**Referència:** 1991

**Denominació:** Tarro quadrat 8.5 ml

**Data de l'informe:** 21/12/2020

**Motiu informe:** Millora de l'inici de rosca.

## Informe dimensional de les proves

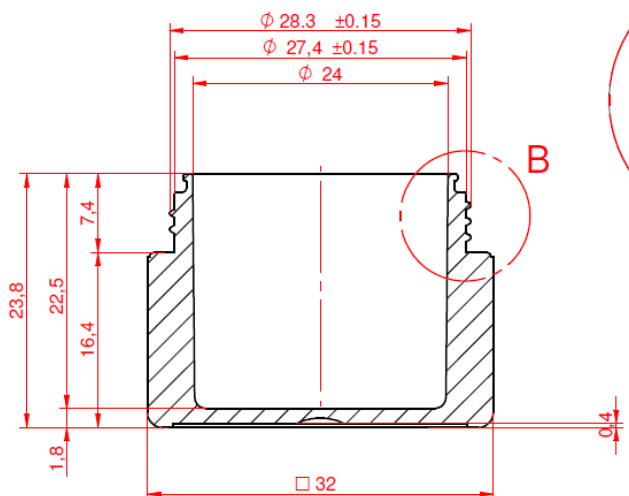
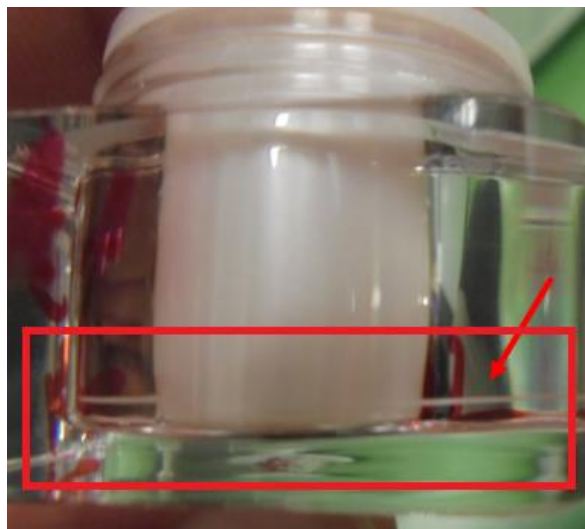
Dintre toleràncies menys la profunditat. Mirant historial de les producció, sempre surt en Vermell???  
Fent aquest informe, he detectat que els cubilets toquen a la base.

## Descentrament coll tarro

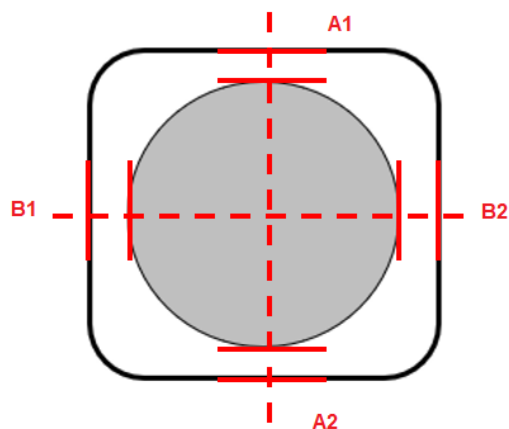
Les figures 1 i 2, son una mica descentrades del coll.

## Altres

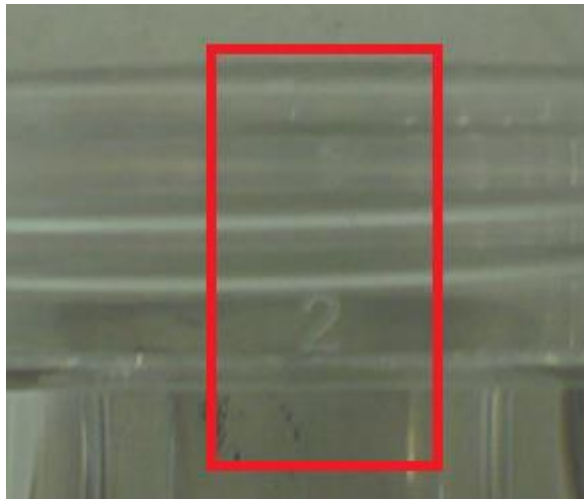
Totes les figures, tenen 2 numeros al coll? Un més gran i l'altre més petit. Es pot eliminar un?
